ダム湖斜面の裸地対策を検討

ダム貯水池の斜面における水位変動域の裸地対策としての緑化について検討するとともに、その結果を踏まえて試験施工を実施する。

委員会等からの意見

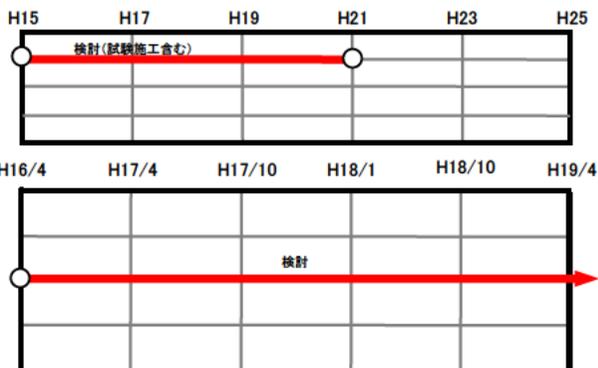
ダム湖法面の裸地対策の検討は、慎重に進めるべきである。
水位変動幅の大きい高山ダムなどの法面の裸地緑化については、植生の安定的繁茂が困難と考えられる。法面の崩壊防止を目的とする場合は代替案を検討するべきである。美観上の観点のみからの施工は不要とする意見もあるので、対策事業の必要性和効果について十分な説得力を持たせるべきである。
実施するとしても品種選定は外来種を用いるべきではない。これまでの試験実施の結果の検証・公表と、それらの情報に基づく冷静な検討が必要である。

高山ダム貯水池裸地部分において、緑化の試験施工を実施。

モニタリングを継続するとともに緑化の試験施工を実施予定。
